**Forum mondial de l'harmonisation
des Règlements concernant les véhicules**

Règlement ONU n° 58**(Dispositifs arrière de protection antiencastrement)****Proposition de complément 3 à la série 03 d'amendements
au Règlement ONU n° 58****Communication de l'expert des Pays-Bas* ****

Figure 1

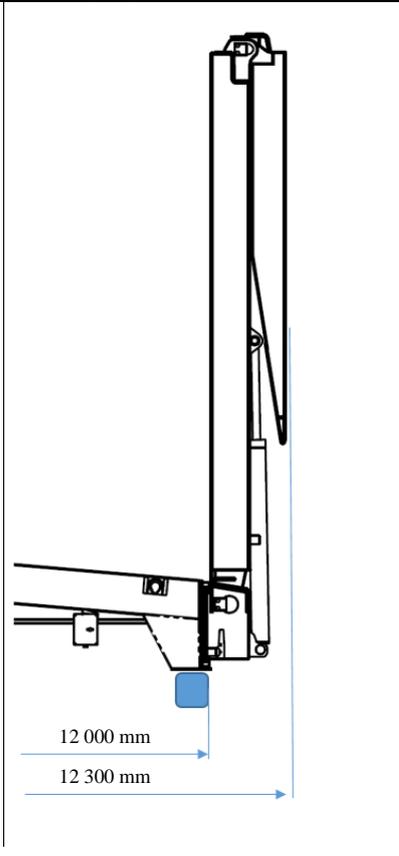
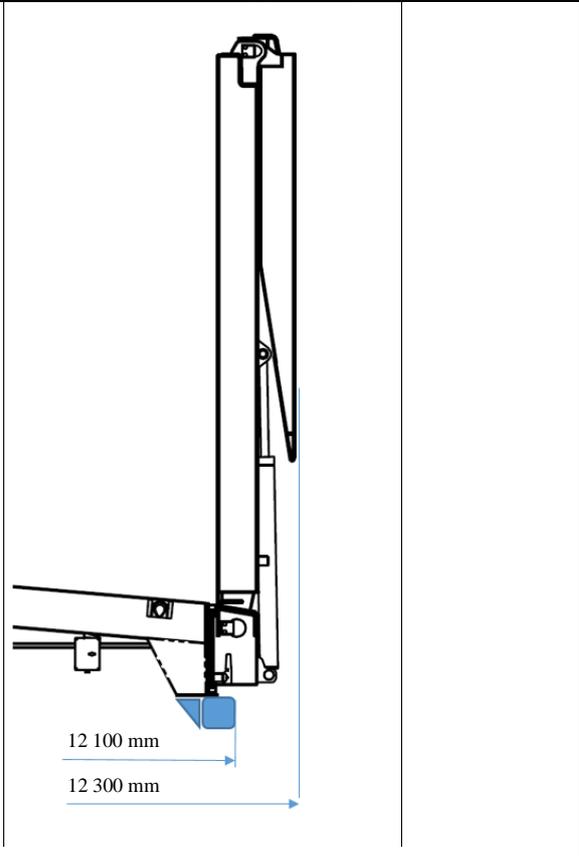
Il semble que le point 1) des prescriptions supplémentaires vise à permettre de ne pas prendre en compte le système de plateforme élévatrice (ne dépassant pas 300 mm) quand on détermine la longueur du véhicule selon les dispositions du Règlement (UE) n° 1230/2012. Les « rampes d'accès ou équipements similaires » semblent avoir été oubliés.

Le problème qui en résulte est illustré dans la figure 1 ci-dessous.

Remorque équipée de rampes d'accès et d'un dispositif arrière de protection antiencastrement homologué au titre de la série 02 d'amendements au Règlement ONU n° 58. Le véhicule est conforme au Règlement (UE) n° 1230/2012 puisque la longueur maximale d'un véhicule ne doit pas dépasser 12 mètres. La longueur des rampes d'accès n'est pas prise en compte si elle est de 300 mm.

Même remorque équipée de rampes d'accès mais, cette fois, le dispositif arrière de protection antiencastrement est homologué au titre de la série 03 d'amendements au Règlement ONU n° 58. La longueur du véhicule étant maintenant de 12,1 mètres, celui-ci n'est pas conforme au Règlement (UE) n° 1230/2012. À présent, la taille des rampes d'accès dans le sens longitudinal, 300 mm, n'est pas prise en compte mais, comme le point 2) des prescriptions supplémentaires s'applique au dispositif arrière de protection antiencastrement, la longueur du véhicule atteint 12,1 mètres.

Les modifications proposées aux articles 16.4 et 25.3 feraient concorder les dispositions de la série 03 d'amendements au Règlement ONU n° 58 avec celles du Règlement (UE) n° 1230/2012.
